PLU **PLAN LOCAL D'URBANISME** COGNAT-LYONNE

APPROBATION DU PLU	VU POUR ÊTRE ANNEXÉ À LA DÉLIBÉRATION APPROUVANT LE PLU DU 20/09/2018
ENQUÊTE PUBLIQUE	DÉROULEMENT DE L'ENQUÊTE PUBLIQUE DU 04/06/2018 AU 05/07/2018
ARRÊT DU PLU	DÉLIBÉRATION DU CONSEIL COMMUNAUTAIRE EN DATE DU 20/12/2017
MAÎTRE D'OEUVRE DU PLU	URBEO I MEDIATERRE URBANISME ENVIRONNEMENT

NOTICE
AMENDEMENTS
PROJET DE PLU

**DEMANDE DE M. ET MME GENESTIER**

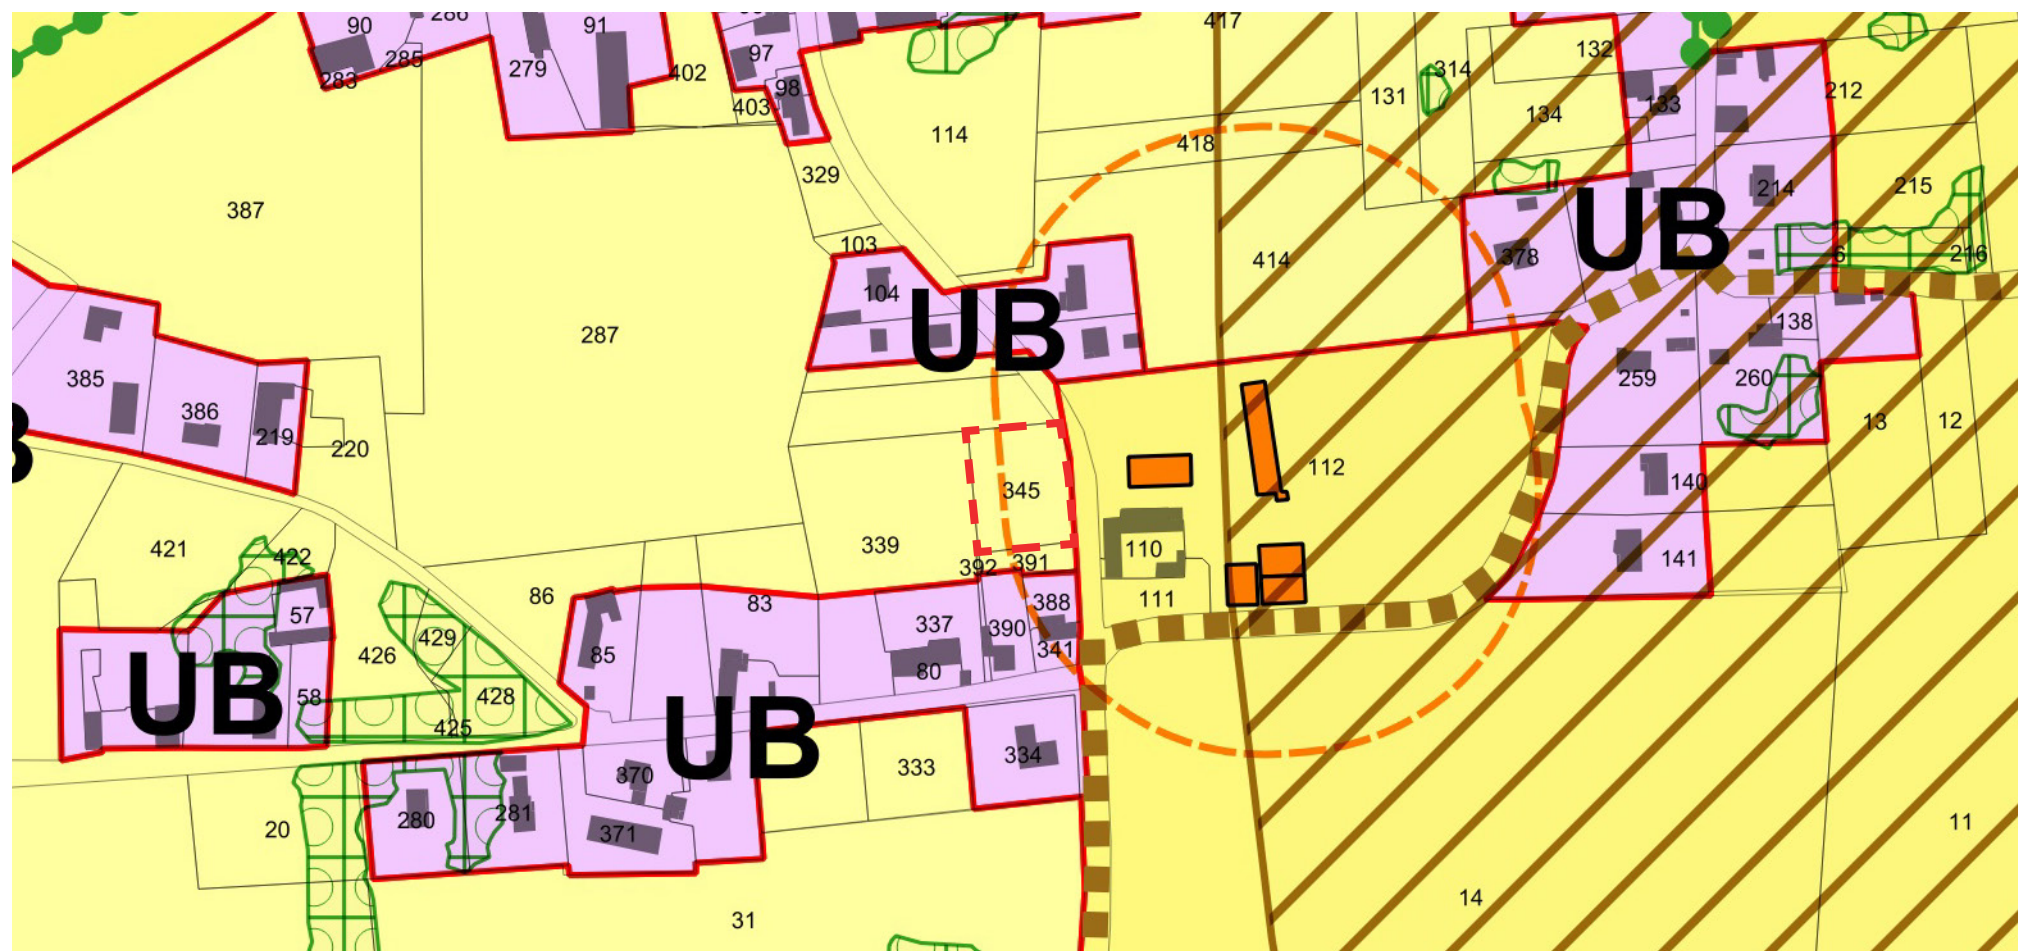
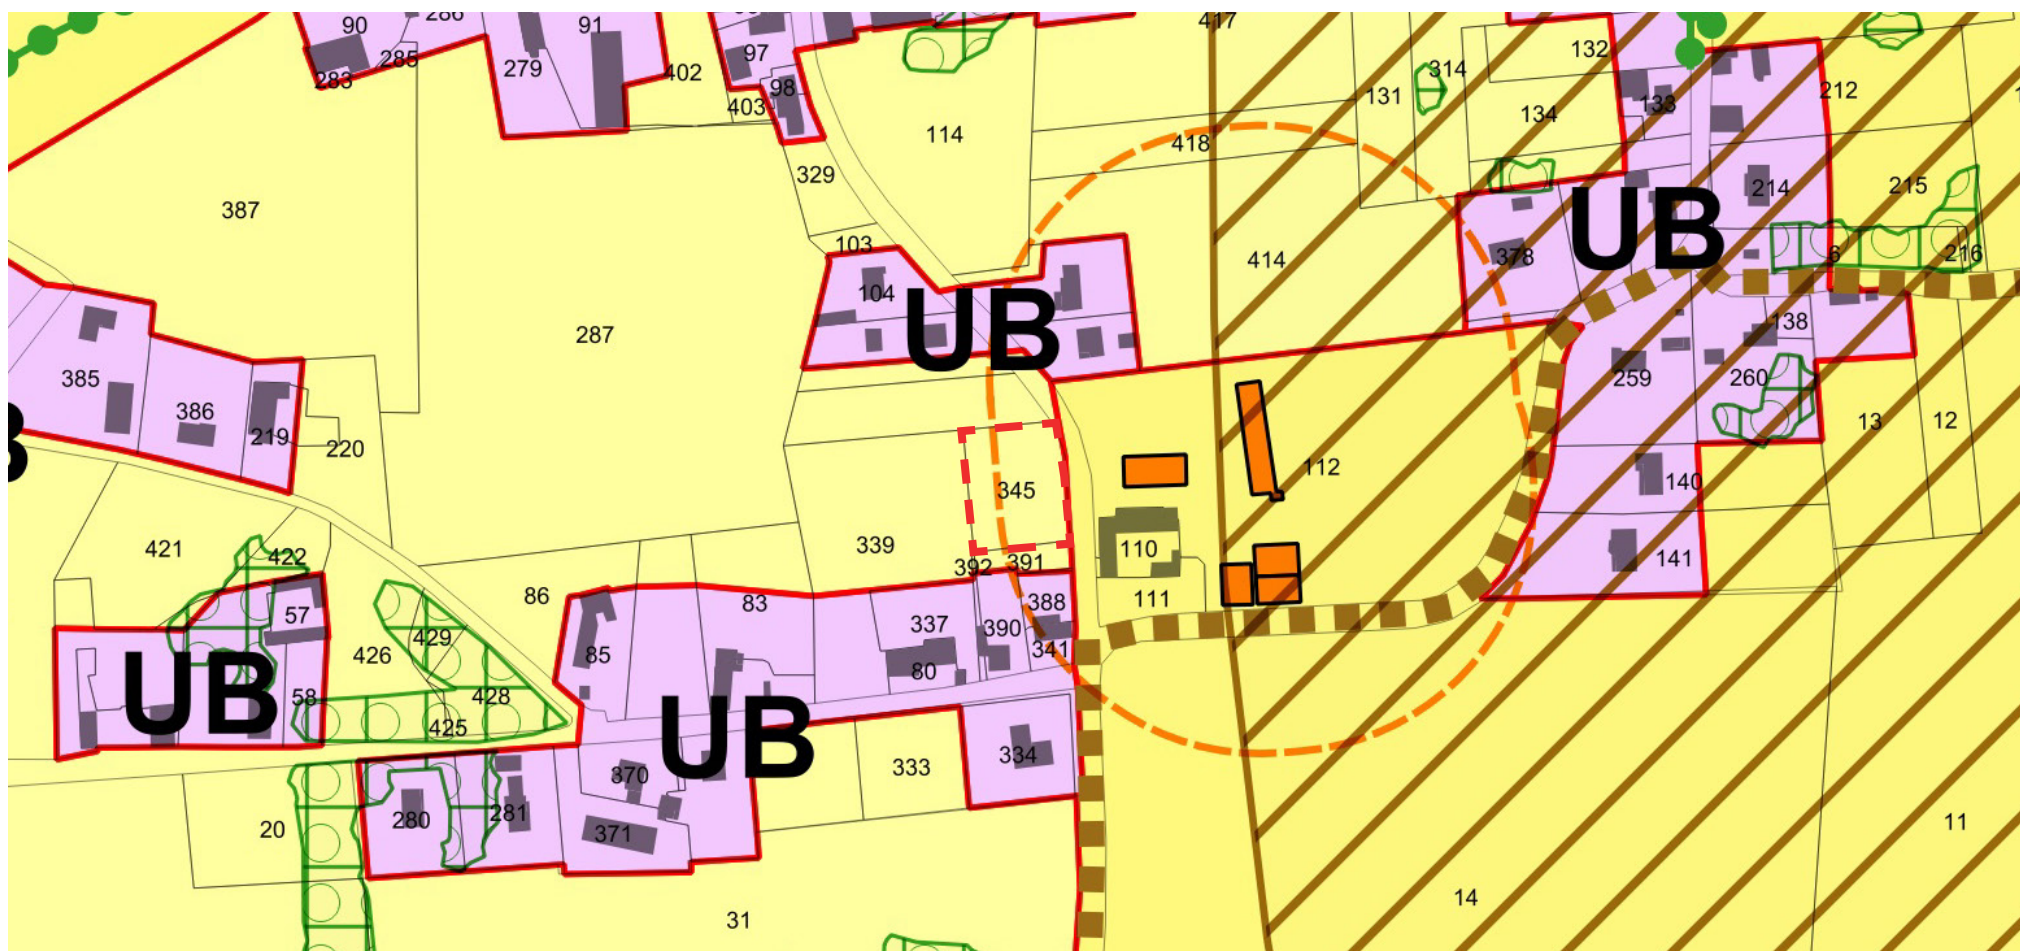
- Classer en zone constructible (UB) la parcelle AC9 à Lyonne (ex parcelle n°C105)

- La parcelle se situe en second rang d'un hameau. Son classement en zone constructible serait considéré comme une extension de l'urbanisation. La parcelle est maintenue en zone A.

**DEMANDE DE M. BAUDIN**

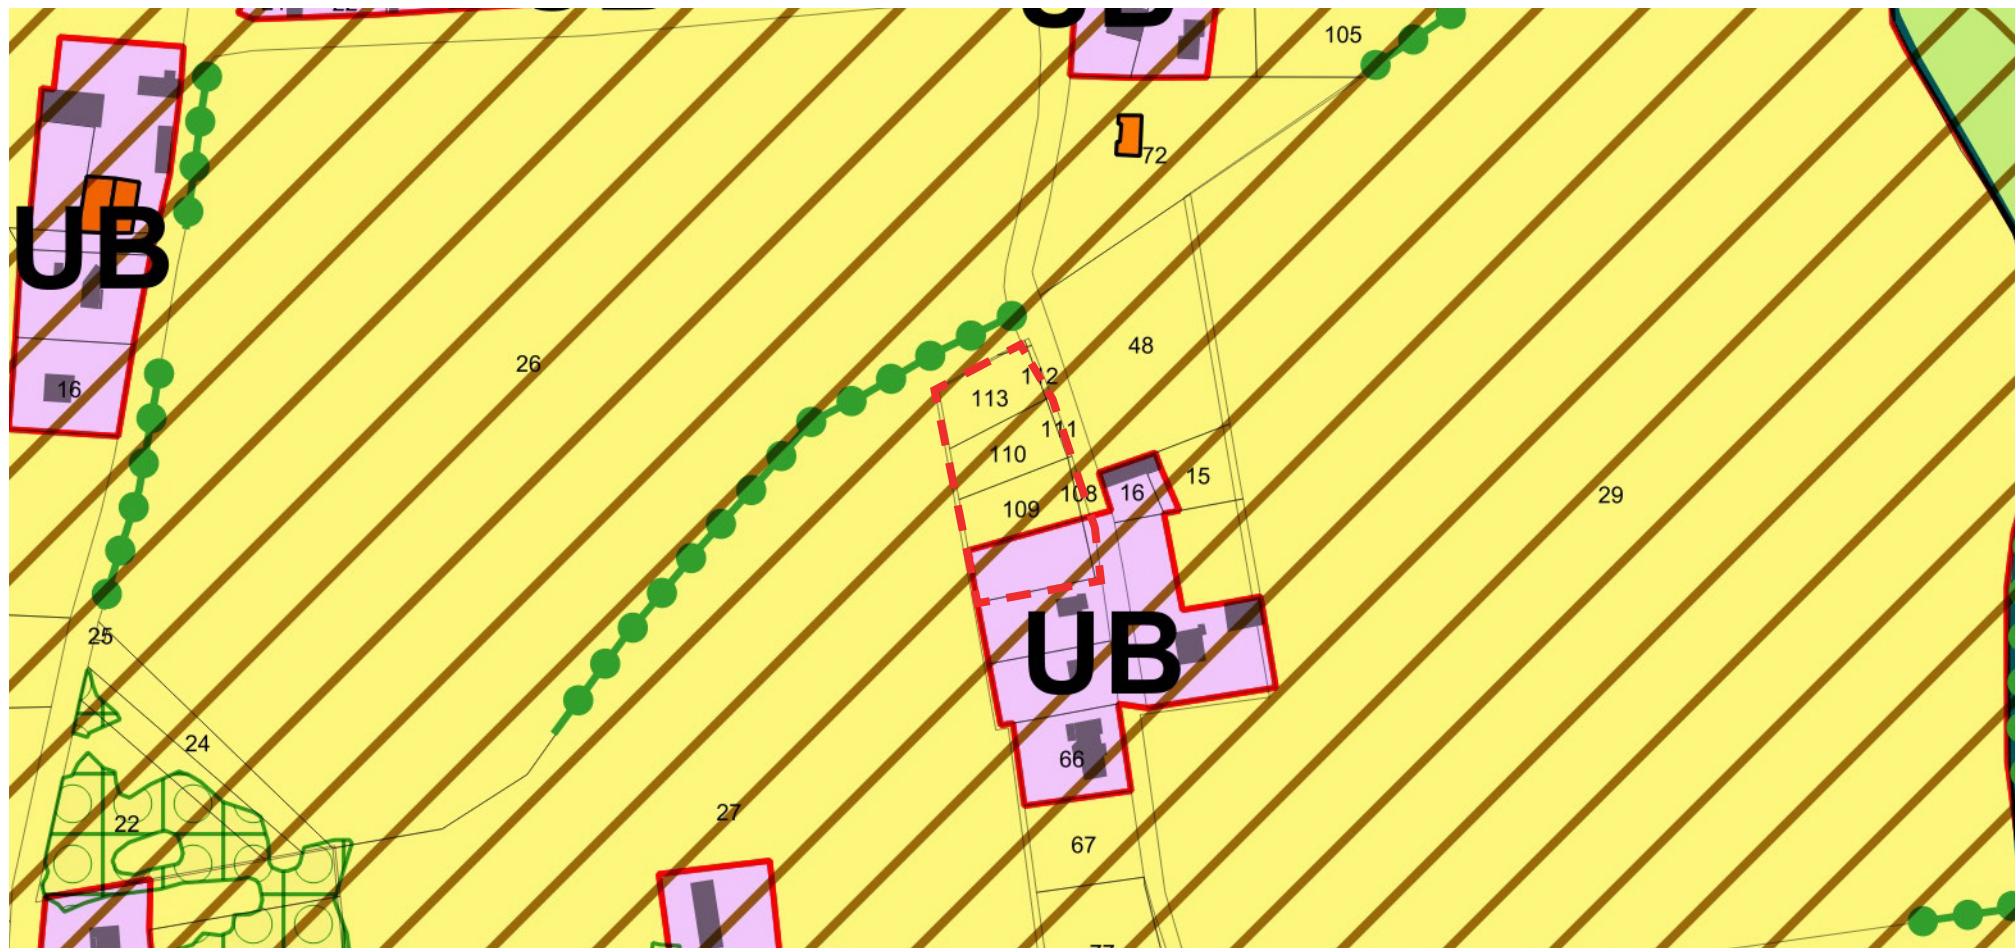
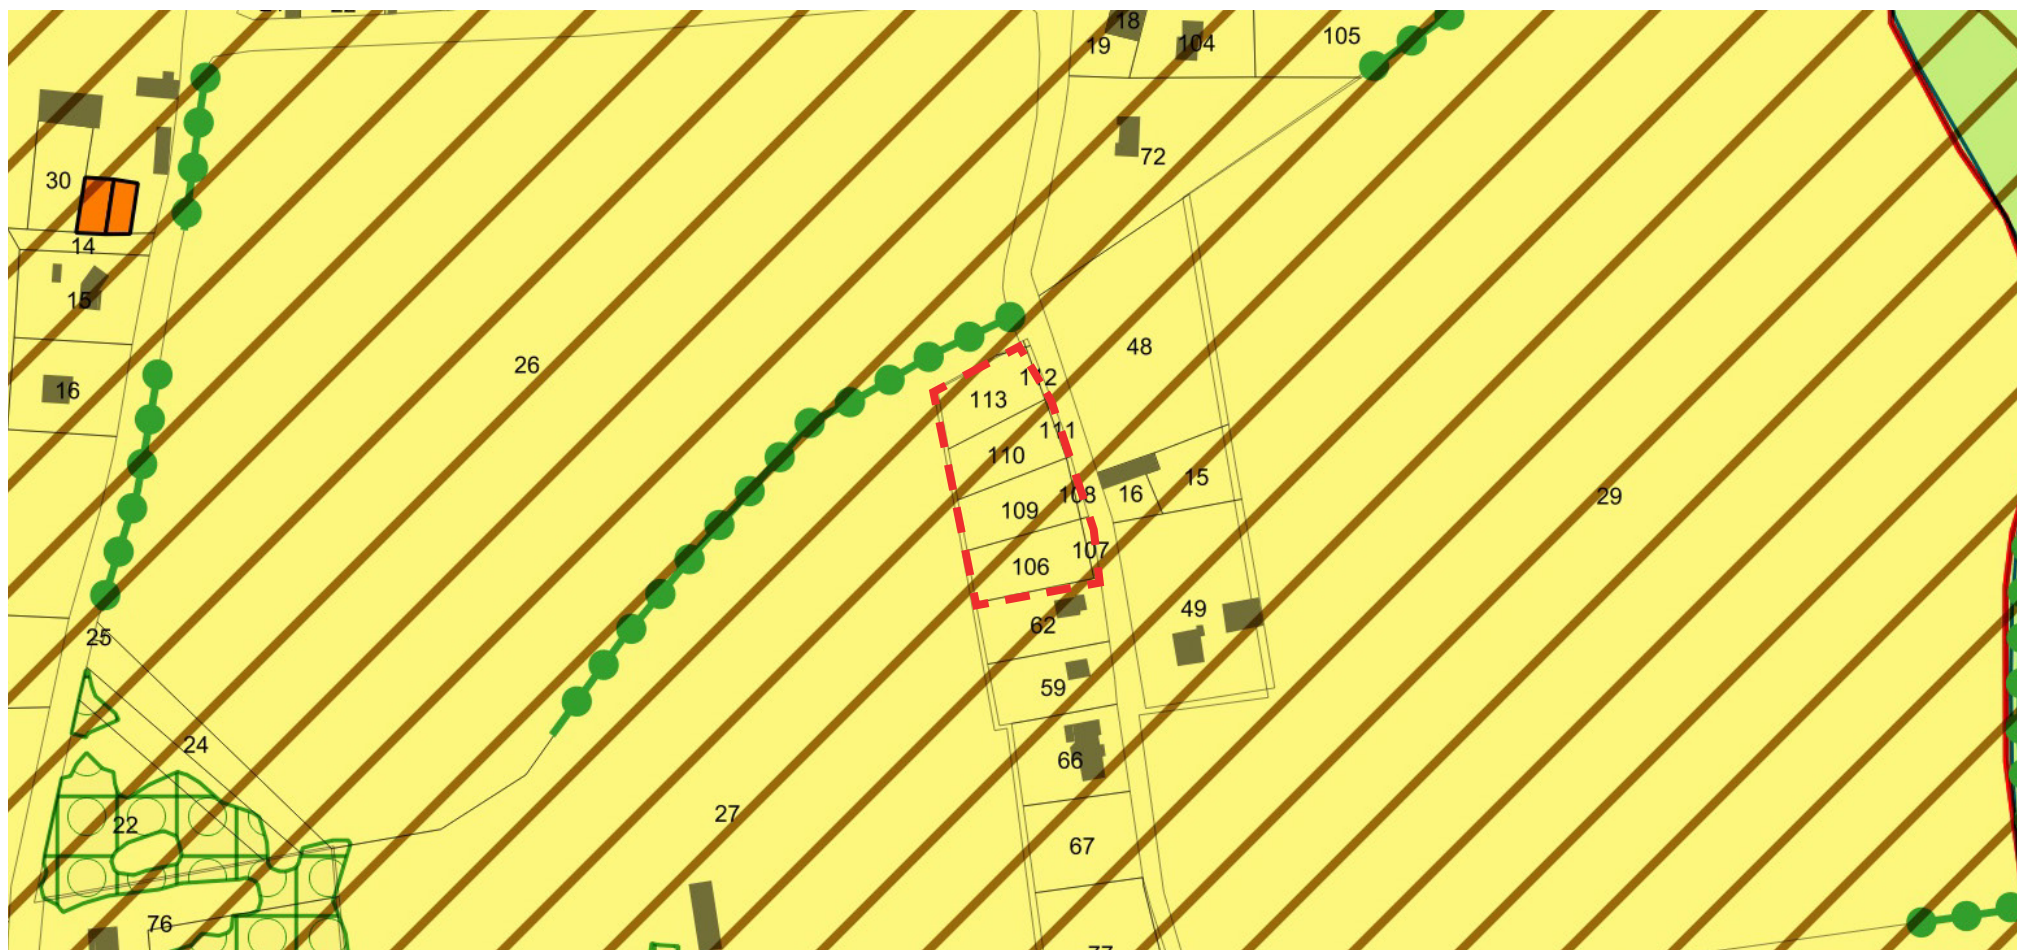
- Classer en zone constructible (UB) les parcelles K345 au motif qu'elles étaient constructibles au moment de leur achat en janvier 2005, qu'elles présentent les réseaux d'assainissement, le téléphone, l'électricité, que des constructions existantes sont situées de part et d'autre du terrain, que le prix est inférieur à celui de la ZAC.

- La parcelle est classée en zone Ap dans le secteur de Lyonne. Le hameau n'est pas prioritaire dans le développement de l'urbanisation communale. De plus, l'inscription de cette parcelle conduirait à la considérer comme une extension urbaine ce qui augmenterait le foncier urbanisable déjà élevé. Par ailleurs, la parcelle est impactée par le périmètre inconstructible de 100 mètres autour des exploitations agricoles visant à limiter les nuisances aussi bien pour les activités agricoles que, réciproquement, pour les espaces résidentiels. La parcelle est maintenue dans son classement en zone agricole.
